INFORME
FINAL

Dirección de Arquitectura Región de La Araucanía

Número de Informe: 400/2017

INFORME FINAL N° 400 DE 2017, SOBRE
INSPECCIÓN A LA OBRA "REPOSICIÓN
LICEO E INTERNADO C-14
LONQUIMAY".

En lámina N° 4: se observa lo especificado en el Plano E-00 Notas generales, sobre el correcto doblado de los estribos.

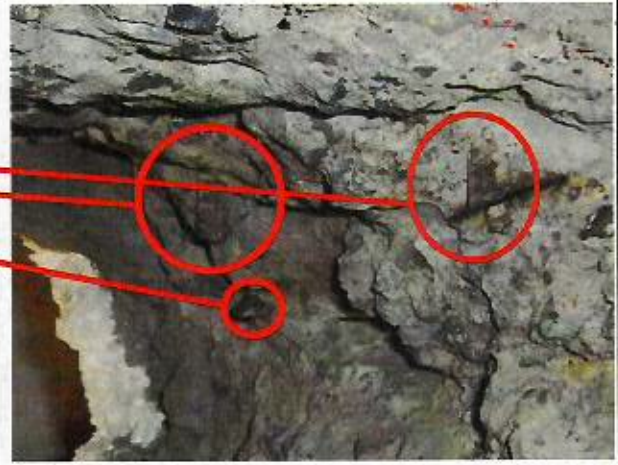
Se constató que la inspección fiscal no ha objettato que la geometría de las enfierraduras en vigas de fundación en los ejes A'1 entre ejes 17 y 21, y en eje J entre 20 y 22, no	Se vulnera lo especificado en la lámina E-01, Planta de Fundaciones, de fecha 23 de diciembre de 2013 y en los planos de estructura generales.	Anexo N° 1, fotografías N°s 1 a 4.	En cuanto a esta materia, la Dirección acompaña a su oficio de respuesta el procedimiento de no conformidad N° 69, de 20 de junio de 2017,	En atención al procedimiento correctivo adoptado por la unidad técnica, que evidencia la regularización de la disposición de la enfierradura en los
